Informe Final: LM-INF-IC-D-0014-20

Análisis de los estudios previos y la calidad de los materiales del Proyecto Ampliación de la Ruta 32, sección: Intersección Ruta Nacional N°4 (Cruce de Sarapiquí)- Limón

Unidad de Auditoría Técnica

Febrero, 2021

Figura 2. Vista en planta de los puentes sobre el Río Corinto
Fuente: CHEC, 2017

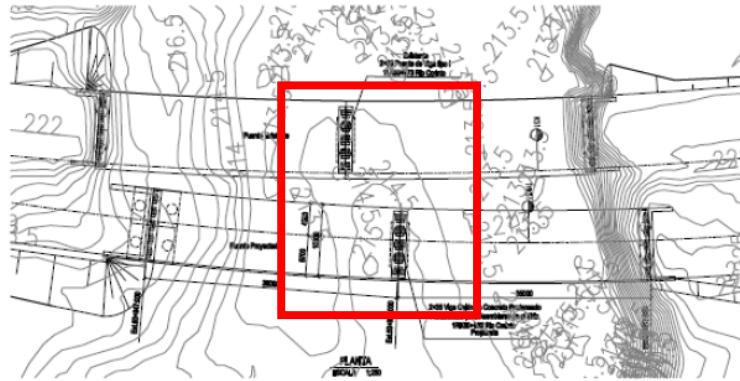
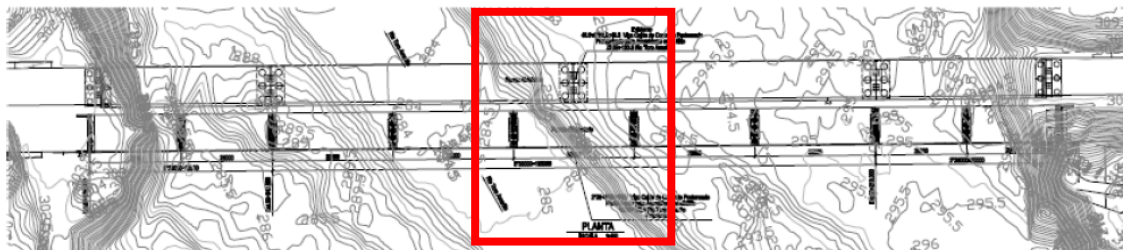
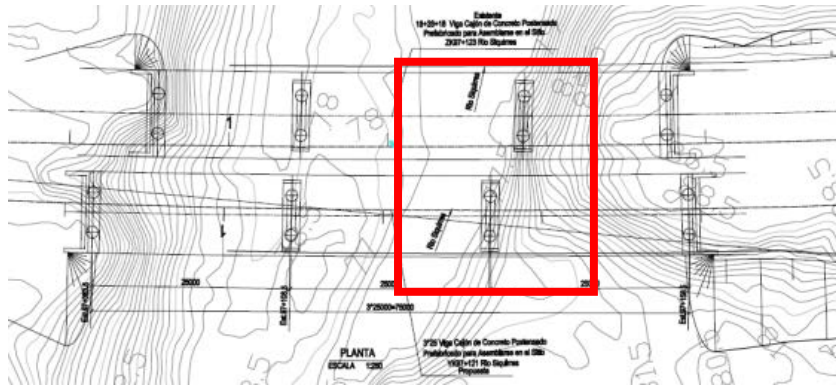
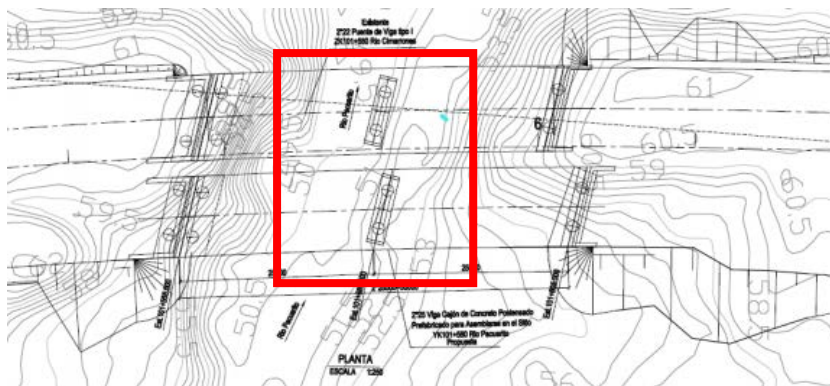
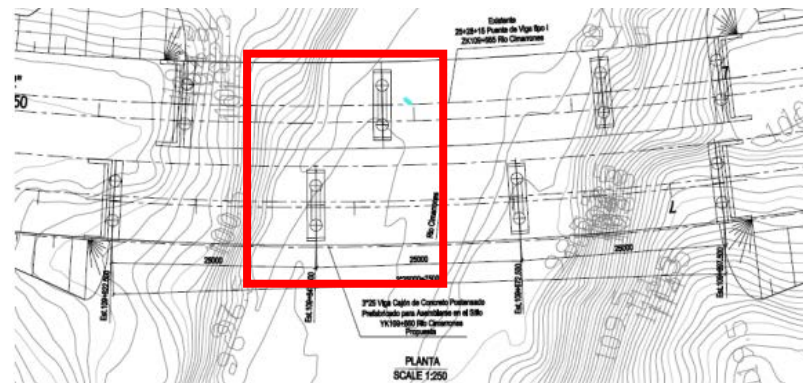
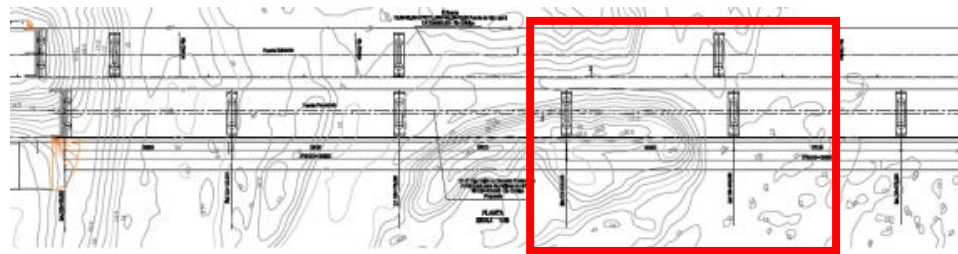
arriba) y se expanda completamente previo a contraerse nuevamente producto de las pilas del puente existente (aguas abajo). Lo anterior provoca que la turbulencia que se genera producto de la contracción del flujo por las pilas del puente nuevo erosione las pilas del puente existente, aunado a la erosión que ya de por sí se genera en éstas por la contracción del flujo que éstas producen.

Figura 10. Indicador MLI para los tramos con base estabilizada con cemento Portland

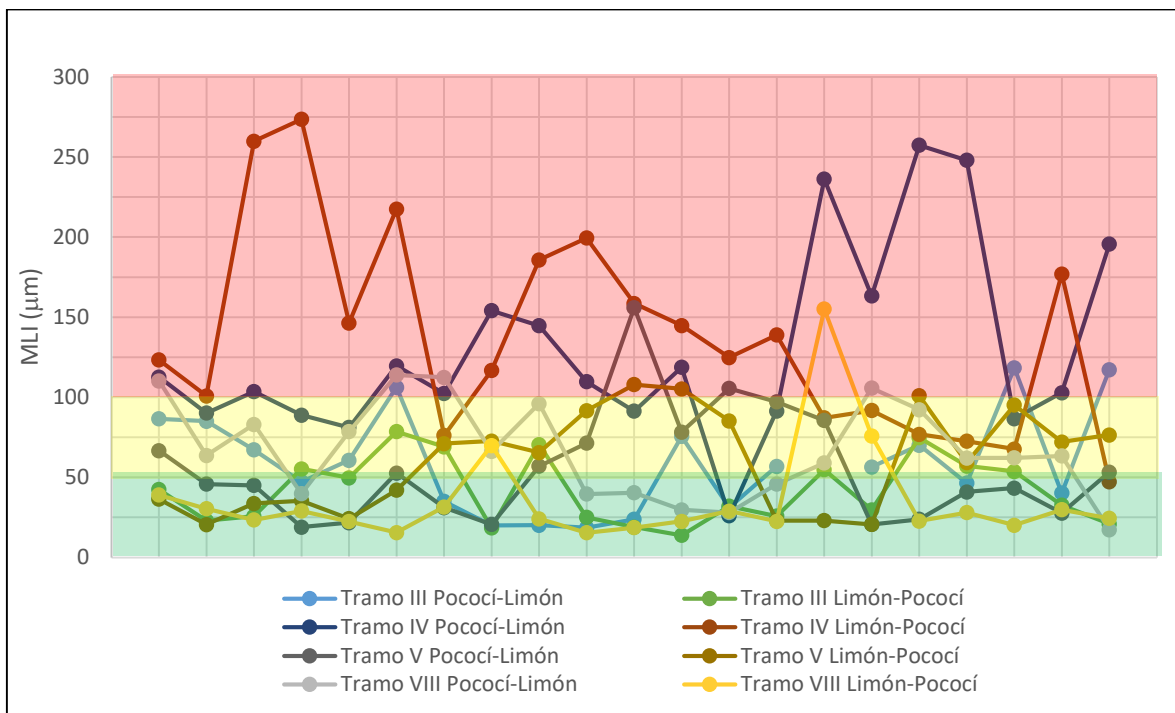
Como se observa en el Tabla 7, la mayoría de los tramos evaluados tienen indicios de deterioros en las capas granulares de la estructura de pavimento (ver indicadores MLI y LLI). Este tipo de deterioros no se solucionan con la colocación de una sobrecapa, pues a pesar de que esta estrategia de intervención aporta a la capacidad estructural de toda la estructura de pavimento (indicador d₀), no soluciona los problemas evidenciados en las capas intermedias e inferiores del pavimento y con ello, hay un riesgo de que se reduzca la vida útil de la intervención planteada y de que la Administración deba incurrir en inversiones de mantenimiento o de rehabilitación del pavimento en un periodo menor al de diseño.

De los tramos evaluados, los tramos III, IV, V y VIII son los que presentan mayores indicios de deterioro, principalmente en las capas intermedias de la estructura de pavimento. En estos tramos, durante los sondeos a cielo abierto realizados por el LanammeUCR, se identificaron capas de base estabilizada con cemento Portland, probablemente de intervenciones previas buscando recuperar y aportar capacidad estructural al pavimento; sin embargo, las capas granulares (ubicadas en las capas intermedias e inferiores de la estructura de pavimento) aún evidencian daños (ver Figura 10 y Figura 11), de ahí que la condición estructural de estas secciones de control sea severa (ver Tabla 6). Cabe mencionar que, en el análisis llevado a cabo por el contratista, en ninguno de estos tramos es necesaria la colocación de una sobrecapa, sólo se plantea colocar una sobrecapa de 4 cm con fines únicamente funcionales.

Figura 20. Asentamiento de concreto de 175 kg/cm² de Rama 1 según los datos del laboratorio de verificación de calidad

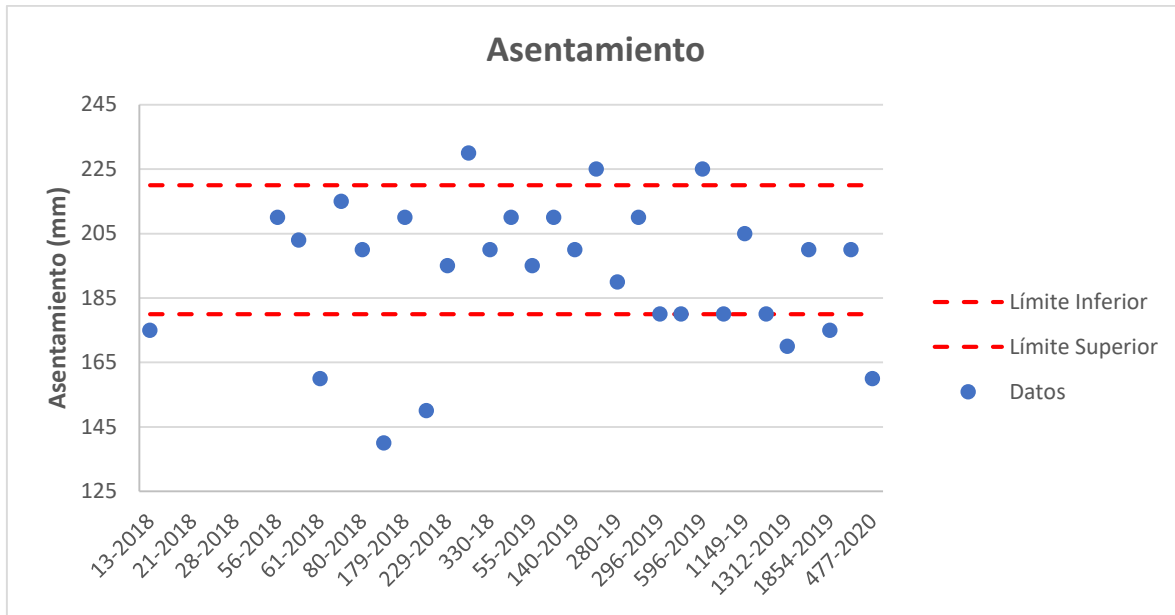
Al analizar los datos de asentamiento de verificación de calidad para el concreto de 175 kg/cm² de la Rama 1, según los datos del laboratorio de verificación de calidad del proyecto se observa mucha variabilidad entre los valores obtenidos, así como numerosas muestras con valores fuera de los límites especificados para este parámetro. (Ver Figura 20).

Figura 21. Temperatura de concreto de 175 kg/cm² de Rama 1 según los datos del laboratorio de verificación de calidad

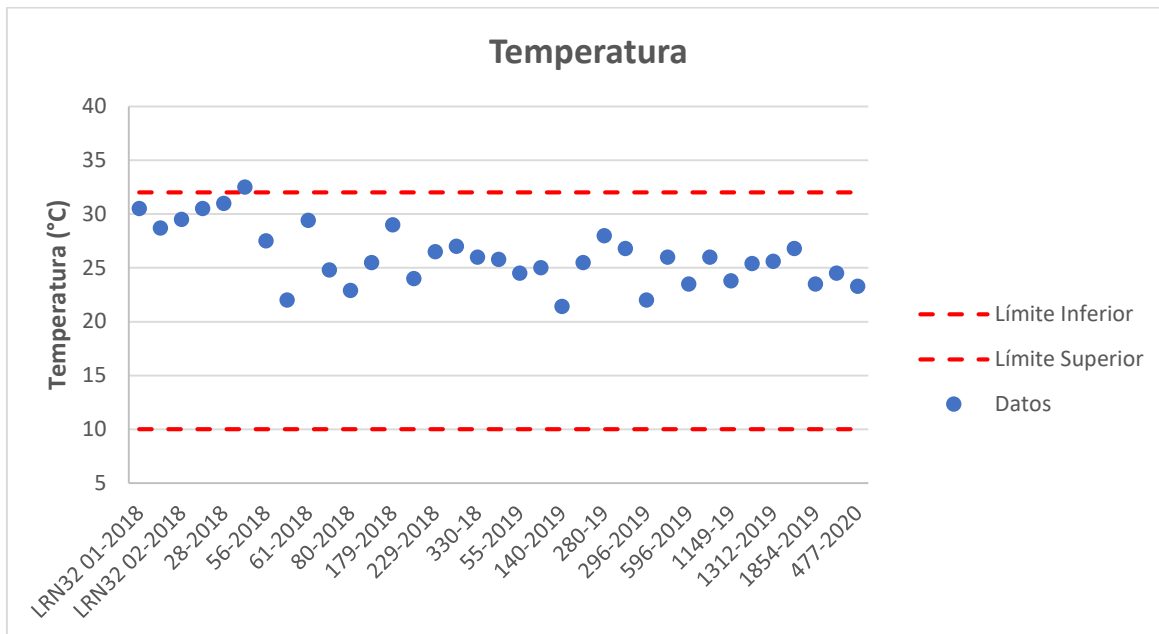
Con respecto a la temperatura de colocación se observa que prácticamente todos los valores analizados se encuentran dentro de los límites especificados, como se puede observar en la Figura 21.

Figura 22. Resistencia a la compresión a 28 días de concreto de 175 kg/cm² de Rama 1 según los datos del laboratorio de verificación de calidad

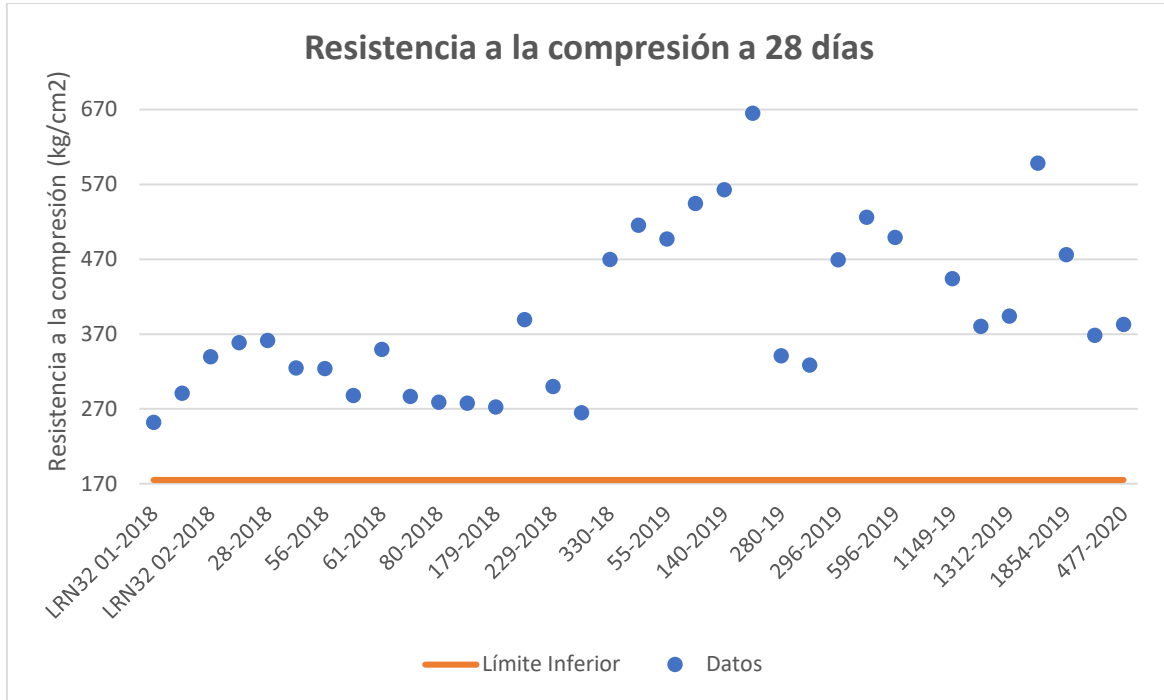
Finalmente, con respecto a los valores obtenidos para la resistencia a la compresión a los 28 días, se puede observar que de las muestras evaluadas, todas se encuentran por encima de la resistencia requerida para este concreto. Esto se puede evidenciar en la Figura 22.

Figura 23. Asentamiento de concreto de 245 kg/cm² de Rama 1 según los datos del laboratorio de verificación de calidad

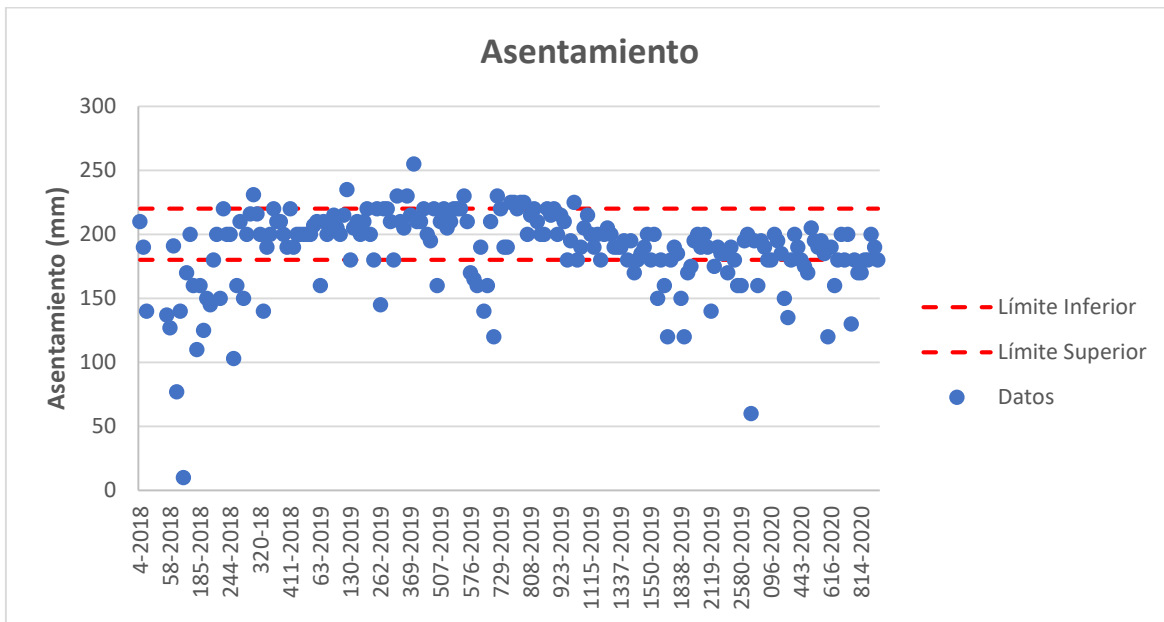
Para los datos del concreto de 245 kg/cm² del laboratorio de verificación de calidad, se observa una gran dispersión para los datos de asentamiento como se observa en la Figura 23.

Figura 24. Temperatura de concreto de 245 kg/cm² de Rama 1 según los datos del laboratorio de verificación de calidad

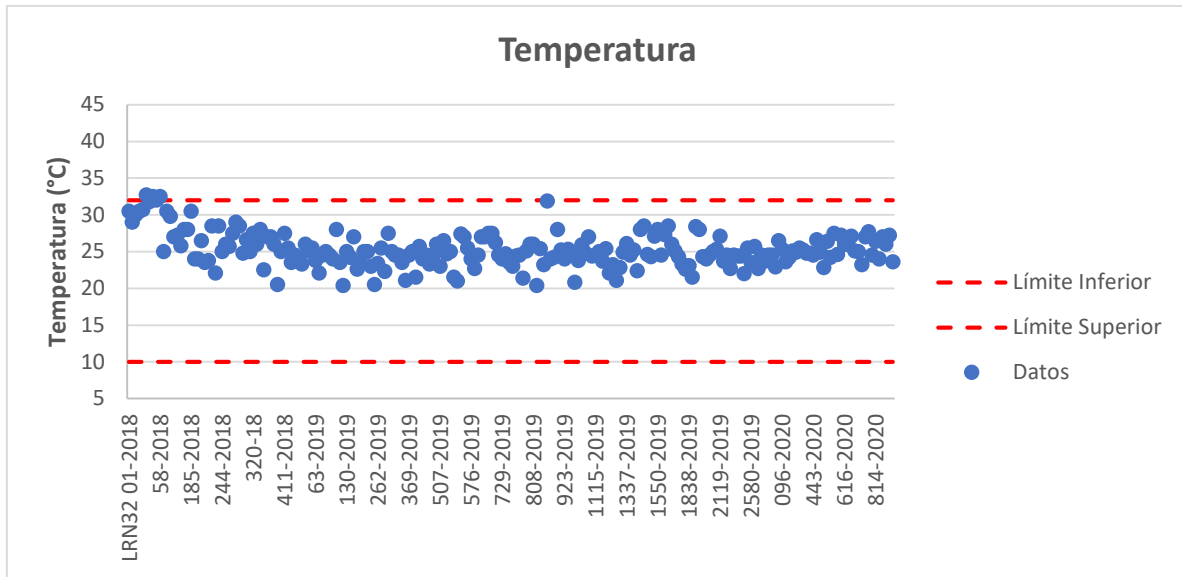
Para la medida de temperatura de colocación, los datos se encuentran en el rango especificado casi en su totalidad para las muestras ensayadas por el laboratorio de verificación de calidad. (Ver Figura 24).

Figura 25. Resistencia a la compresión a 28 días de concreto de 245 kg/cm² de Rama 1 según los datos del laboratorio de verificación de calidad

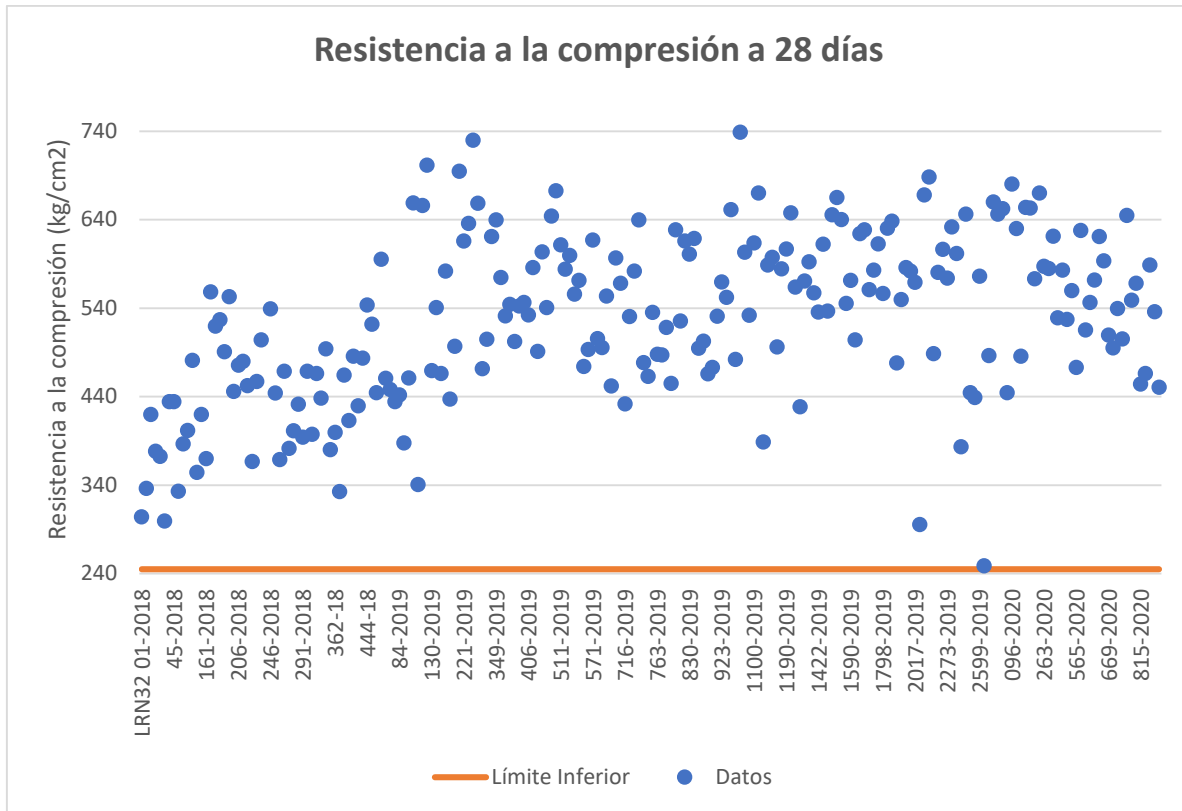
En cuanto a la resistencia a la compresión a los 28 días se evidencia que todos los datos ensayados presentan valores superiores al límite inferior exigido en la especificación (ver Figura 25).

Figura 26. Asentamiento de concreto de 245 kg/cm² de losas de Rama 1 según los datos de verificación de calidad

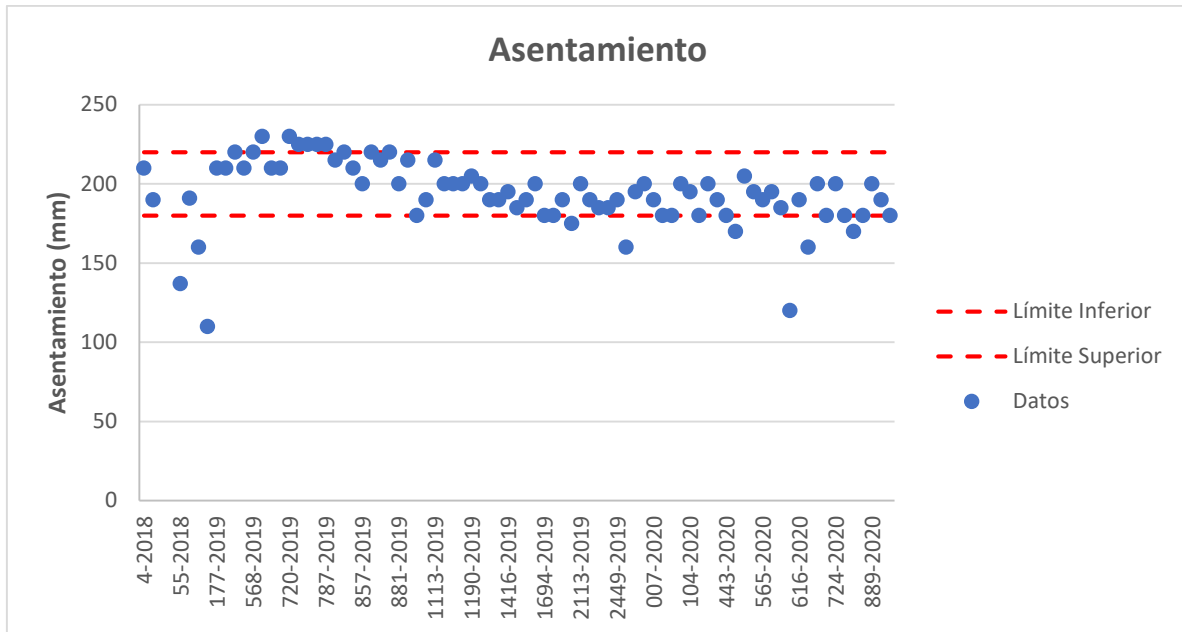
En cuanto a los datos del concreto de 245 kg/cm² utilizado para losas se observa que el asentamiento presenta 16 datos fuera de los límites, del total de 81 datos. Esto se puede observar en la Figura 26.

Figura 27. Temperatura de concreto de 245 kg/cm² de Losas de Rama 1 según los datos de verificación de calidad

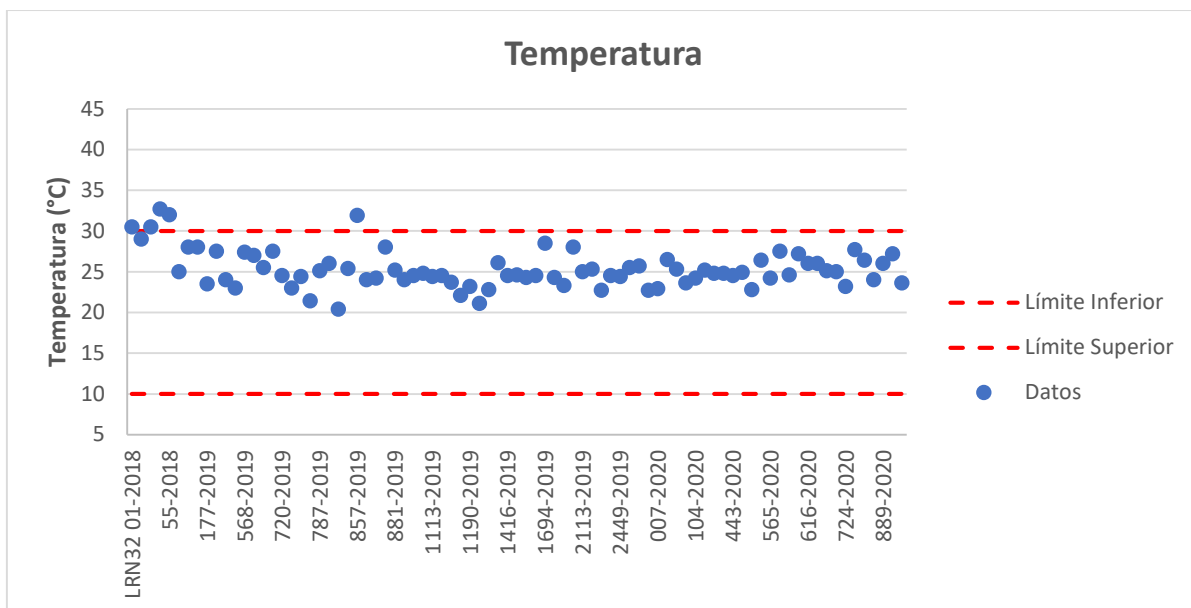
En cuanto a la temperatura de colocación, se observa al inicio del proyecto que los datos analizados presentan una tendencia a estar por encima del límite permitido; sin embargo, se puede observar en la Figura 27, que conforme ha avanzado el proyecto todos los valores empiezan a encontrarse dentro de los límites permitidos. Existen 5 datos fuera de los límites de un total de 83 datos analizados.

Figura 28. Resistencia a la compresión a 28 días de concreto de 245 kg/cm² de losas de Rama 1 según los datos de verificación de calidad

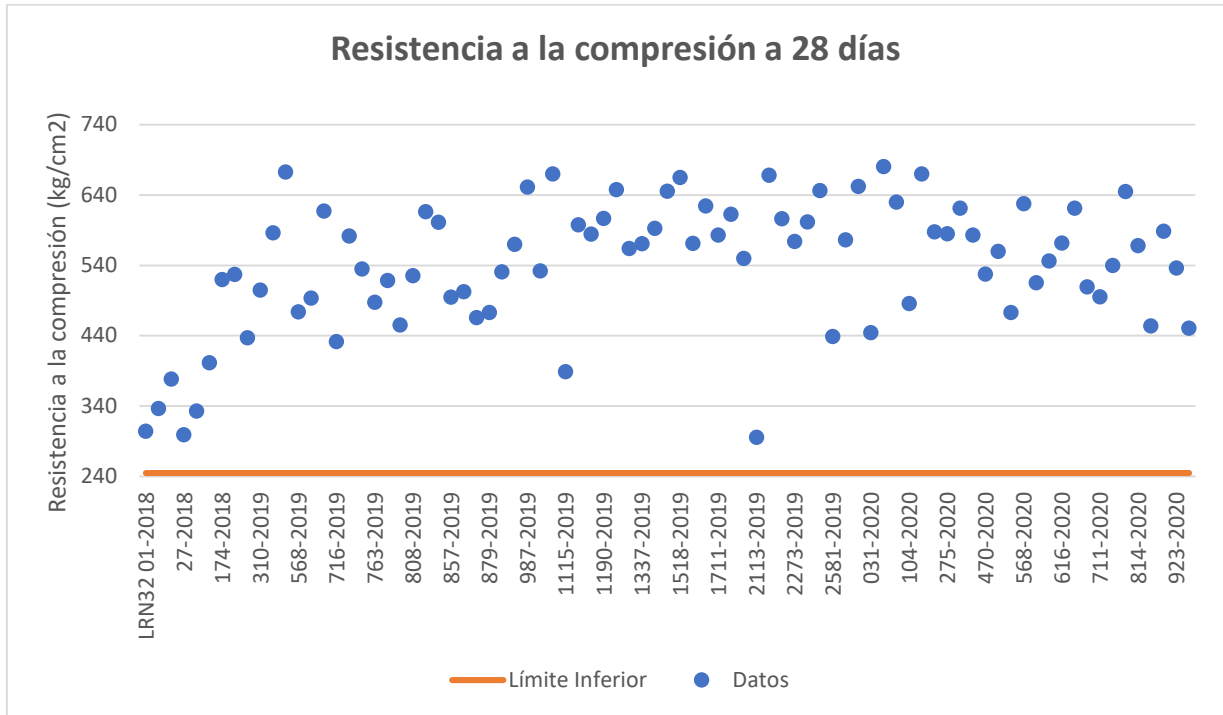
Con respecto a la resistencia a la compresión el lote analizado no presenta valores por debajo del límite inferior especificado. (Ver Figura 28).
